DEPARTEMENT DU GARD

ENQUETE PUBLIQUE du 21 juin 2013 au 22 juillet 2013

TOME I

RAPPORT DE LA COMMISSION D'ENQUETE

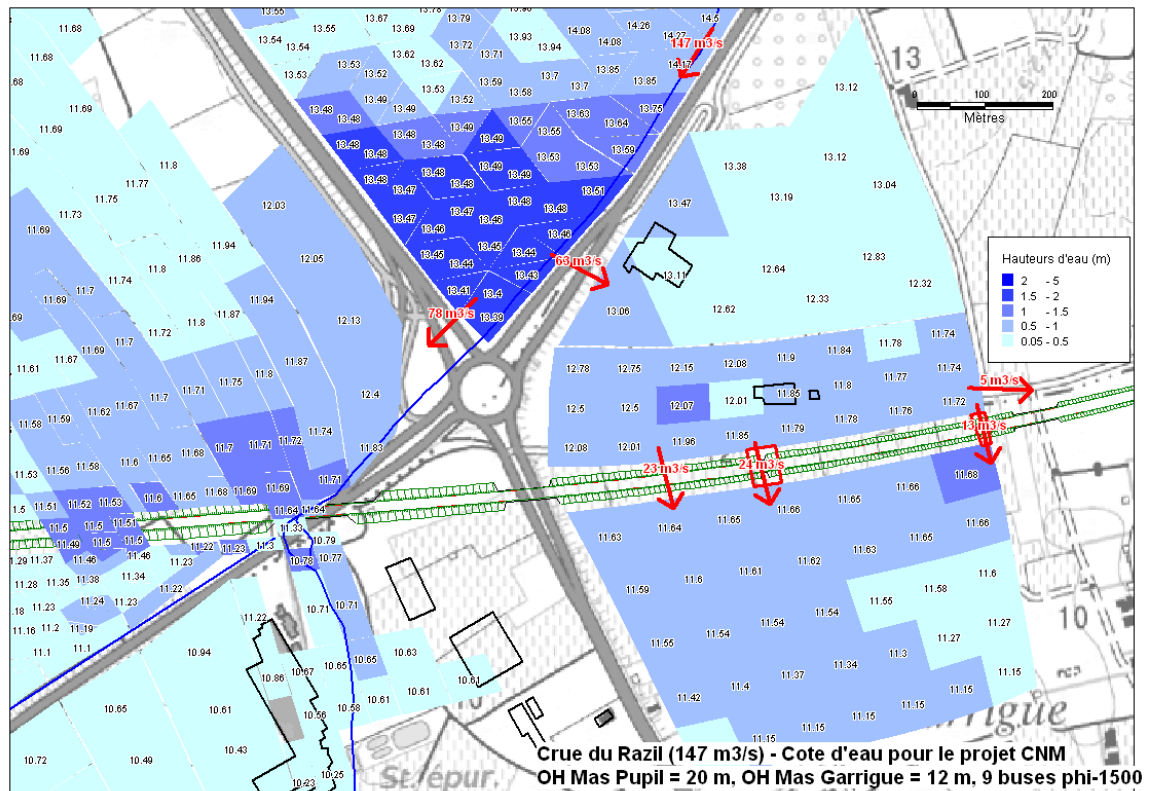
Ce scénario étudié avec le modèle de simulation des crues du Vidourle étendu pour représenter le secteur compris entre le rond-point de la RN 113 et de la RD 6313 et la gravière du Bas Mas Rouge située dans le lit majeur rive droite du Rhône, conduit aux conclusions suivantes :

Les ouvrages dimensionnés pour passer la crue centennale du Vidourle permettent de passer la crue centennale du Razil sans impact plus important que ceux obtenus pour la crue centennale du Vidourle.

L'OH du Mas Pupil dimensionné à 16 m pour passer la crue centennale du Rhône doit être porté à 20 m pour passer la crue centennale du Razil. Il doit être surcreusé de 0.6 m.

L'OH Garrigues, conserve son ouverture de 12 m. Il doit être surcreusé de 0.6 m.

Il est nécessaire d'implanter dans le remblai de la LGV une série de 9 buses de diamètre 1500 mm ($\Phi 1500$) entre la RD378 et l'OH Mas Pupil.

Un fossé permettant l'écoulement vers les deux OH est à implanter en amont de la ligne LGV (longueur : 640 m, hauteur : 1 m, largeur au fond : 6 m, largeur au sommet : 10 m, pente de 2 pour 1).

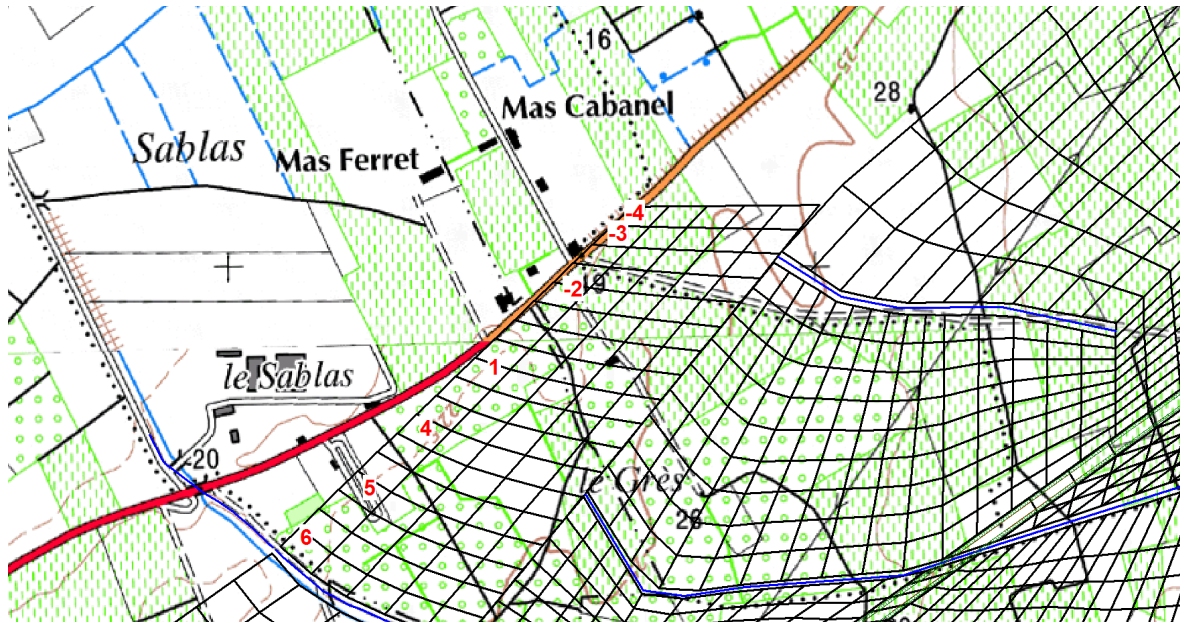
Concernant la valeur des impacts, lorsque l'on considère le cas « sans merlon du Gour », la carte figure 7.20 qui traite de la crue centennale montre des modifications de +1 cm à -4 cm dans le secteur des habitations de la RD135.

Ces impacts sont admissibles au regard des critères imposés au projet et développé au § 4.2 du rapport puisque ceux-ci ne doivent pas excéder 5 cm en crue centennale sur les enjeux isolés.
